V/Réf : Avis de la Mission Régionale d'Autorité environnementale de Provence-Alpes-Côte d'Azur sur le projet d'extension de silos, entrepôt de stockage, ICPE VAL DE L'ARC sur la commune de Berre l'Etang (13), référencé n°MRAe-2018-1997

OBJET : Réponse aux remarques émises dans l'Avis de la MRAe PACA

**Dossier de Demande d'Autorisation d'Exploiter – SOCIETE VAL DE L'ARC – BERRE L'ETANG
(Référence 17040470/ASS/VAL DE L'ARC/DDAE, indicé C en date du 30.03.18)**

**REPONSES AMENEES AUX REMARQUES EMISES DANS L'AVIS DE LA MRAe PACA
(référéncé n°MRAe-2018-1997)**

Vue bureau

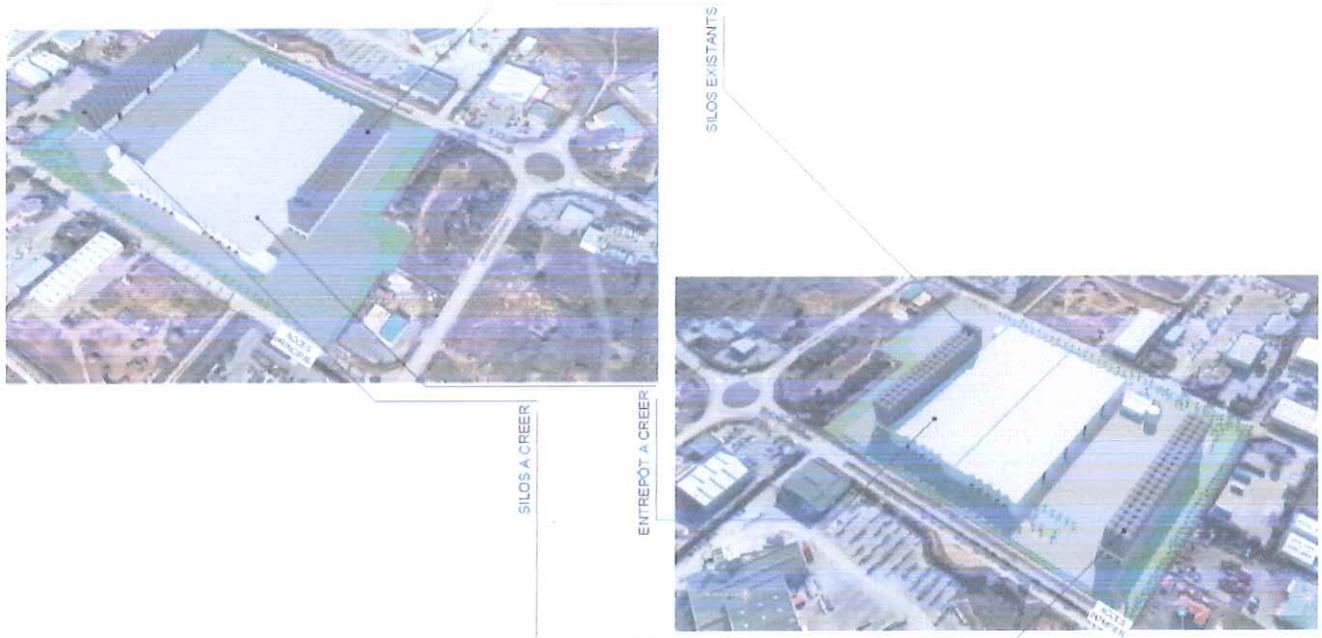
Le chapitre impact sur le paysage, page 24 de l'étude d'impact, se limite à préciser le respect des dispositions constructives prévues au PLU. Aucune insertion paysagère du projet dans son environnement proche ou lointain n'est proposée, aucune coupe du projet n'est présentée alors que le projet conduit à l'implantation d'un entrepôt de stockage de 18 000 m², dont la hauteur n'est pas précisée dans le dossier, de 63 nouveaux silos verticaux de 500 m³ de capacité unitaire de 30 mètres de haut chacun. Aucune précision n'est donnée sur l'éclairage du site ou sur la couleur du bâtiment et des silos. Seules quelques mesures concernant les plantations sur le site sont mentionnées, sans préciser les essences.

Recommandation 4 : Compléter l'étude d'impact par une étude paysagère.

La hauteur de l'entrepôt sera de 13,7 m (hors murs coupe-feu), comme indiqué dans la Notice Générale de Renseignements.

Les silos qui seront construits seront identiques à ceux déjà présents sur le site (voir photo en page du garde du DDAE).

- Les silos : couleur aluminium brut ;
- La structure supportant les silos : béton lissée ton de gris avec bardage sur les façades latérales ton pierre ;
- L'entrepôt : soubassement en béton lissé ton de gris et bardage métallique ton pierre ;
- Le local technique : enduit ton pierre.

Vous trouverez ci-dessous des insertions paysagères des futures installations.

Il est à noter que les surfaces libres situées en dehors des voies de circulation seront traitées en espaces verts avec des essences locales (arbres à hautes tiges en bordure de voirie, et haies végétales au droit de la limite côté voie d'accès). (Voir chapitre 4.2.2.3 de l'Etude d'Impact).
